改善箇所説明図

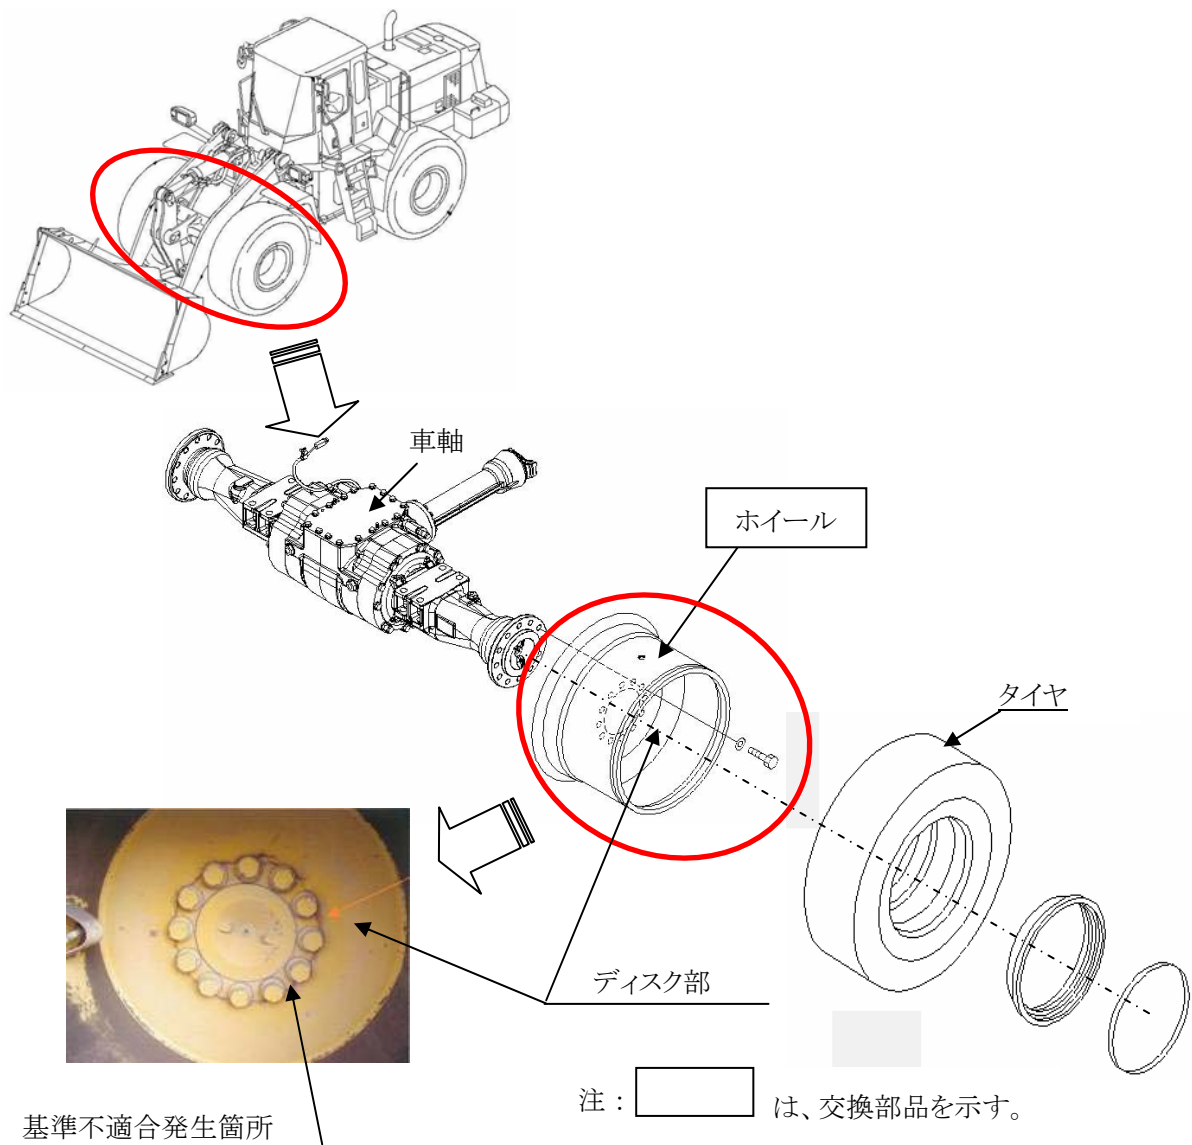
基準不適合発生箇所

ホイールにおいて、ディスク部の加工が不適切なため、強度が不足しているものがあり、作業中の高負荷の繰り返しにより当該ディスク部に亀裂が発生するものがある。そのため、そのままの状態で使用を続けると、亀裂が進行し、最悪の場合、ディスク部が破損してタイヤが外れ、走行できなくなるおそれがある。

改善措置の内容： 全車両、ホイールを良品と交換する。

識別： ホイールの空気バルブ保護板の下側に白ペイントを塗布する。
